改善箇所説明図

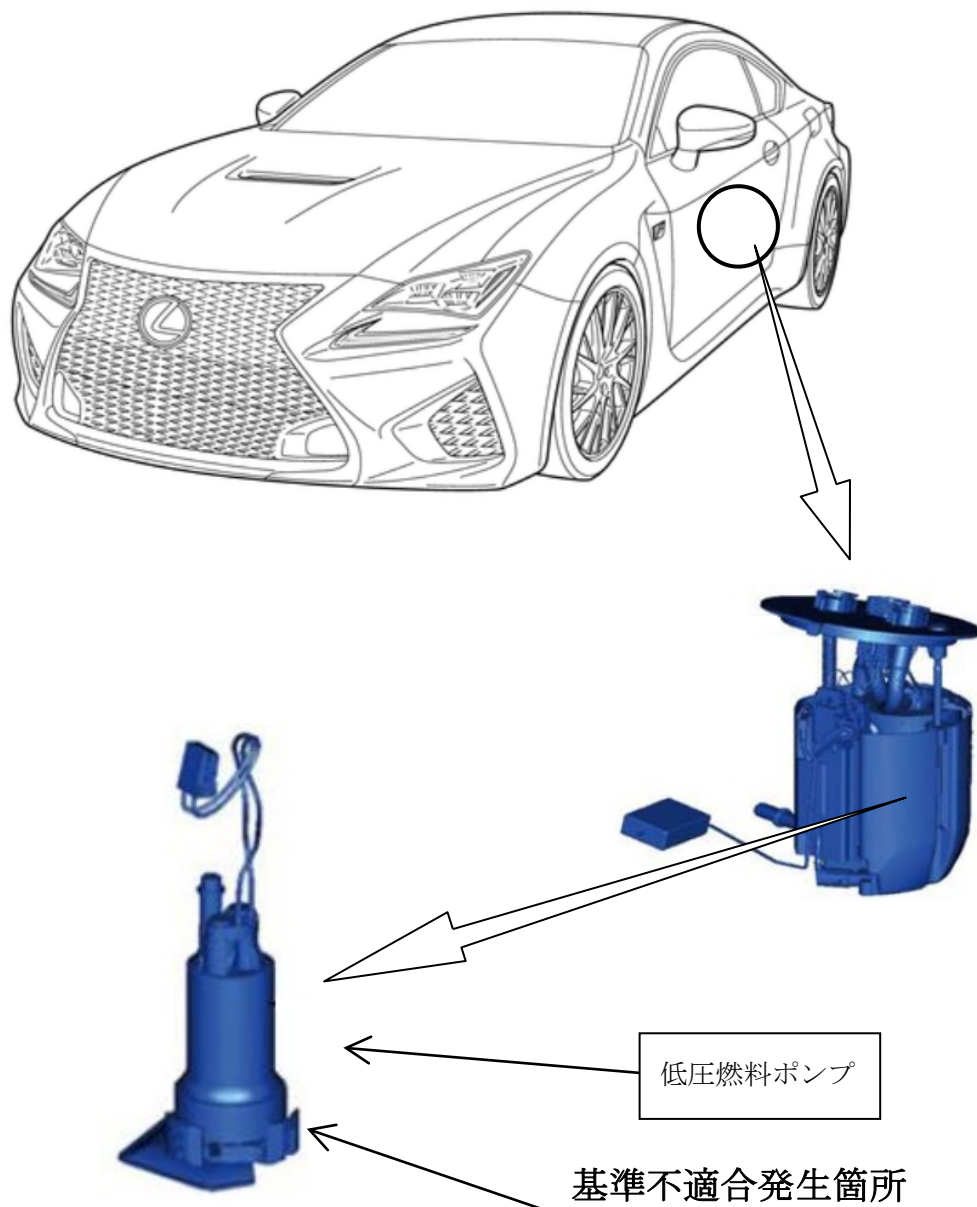
低圧燃料ポンプにおいて、インペラ（樹脂製羽根車）の材料選定の検討が不十分であったため、燃料により膨潤して変形することがある。そのため、インペラがポンプケースと接触して燃料ポンプが作動不良となり、最悪の場合、走行中エンストに至るおそれがある。

全車両、低圧燃料ポンプを対策品と交換する。
